1. Basisinformationen

Datum / Date:	Kommentar von / Commentaire de:	Rückfragen bei / Renseignements chez:
01. März 2017	VKS_Velokonferenz	Roland Pfeiffer, Präsident; Daniel Siegrist, Geschäftsstelle

**Vernehmlassungsformular, Norm:**

**Formulaire de mise en consultation, norme:**

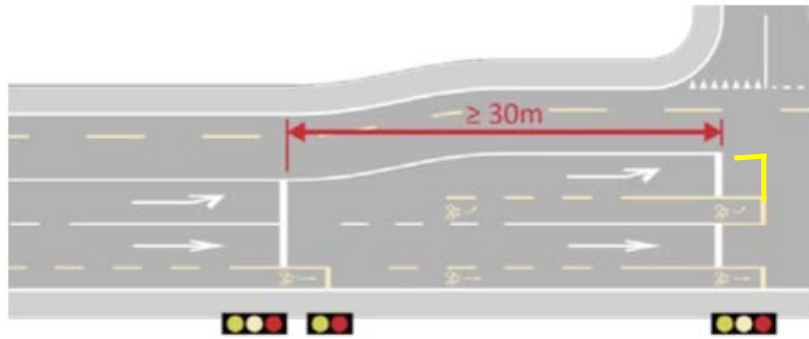
D	15.1	T	<p>Thema Beschreibung: 2. Absatz: Die Abgrenzung durch je eine Schutzinsel ist zu prüfen. Aber wenn es sich vorwiegend um aus einer Richtung kommende, linksabbiegende Velofahrende handelt, ist die erste Insel nur gut.</p> <p>Thema Beschreibung: 3. Absatz: Ergänzen wie folgt: (...) Strasse <i>in beide Richtungen</i> nach Möglichkeit <math>\geq 20</math> m (...)</p> <p>Thema Hinweise: Wenn nur abbiegender Veloverkehr kann Breite auch <math>\geq 1.50</math> m betragen.</p>		
D	15	T	Als 15.2 eine zusätzliche Abb. einer Querungshilfe einfügen: Velofurt neben einem FGS als zusätzliches Element zum geschützten Mittelbereich auführen, Evtl. Grafik aus Kt. Bern, AH Anlagen Velo S. 30 einfügen

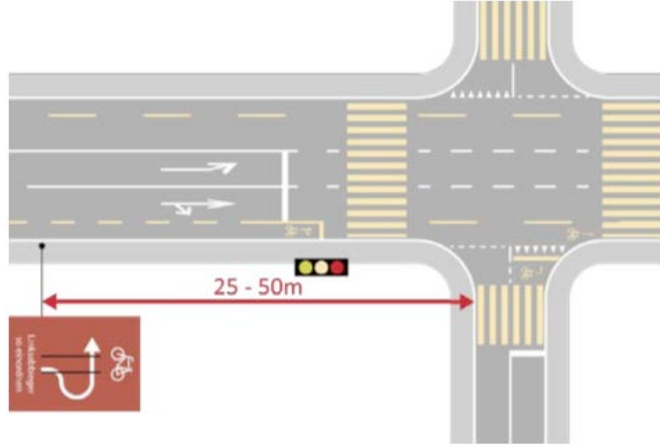
C	16.2.3, Abb. 7	T	<p>Die gezeigten Varianten (Mischstreifen) bilden einen Spezialfall mit beengten Verhältnissen ab. Unter Hinweis steht das auch so geschrieben. Es ist daher unverständlich, dass das Bsp. so prominent beschrieben wird. Im Prinzip sollten hier die Abb mit vollständigem Radstreifen gezeigt werden (vgl. Entwurf Handbuch Veloverkehr in Kreuzungen, Seite 69). Das bedingt dann auch einen anderen Titel. Und als Ausnahme / Hinweis kann man den Mischstreifen bringen. Vgl auch Kt. Bern, AH Anlagen Velo S. 26 und 27</p> <p>Variante 1 ist im übrigen viel besser als Var. 2, das sollte auch vermerkt werden</p> <p>Remarque 1 : préciser les aménagements dans le cas de voies plus larges (éventuellement compléter le point 16.2.1). En effet, la présélection de tourner à droite doit commencer "derrière" la bande cyclable (cf. Guide bernois p. 26). Avec une surlargeur accueillant la présélection alors que la bande cyclable de tout-droit se poursuit dans l'alignement ou, lorsqu'il n'y a pas de surlargeur mais une bordure continue, opter par un îlot de déflexion de manière à ne pas interrompre la bande cyclable permettant d'aller tout-droit.</p>
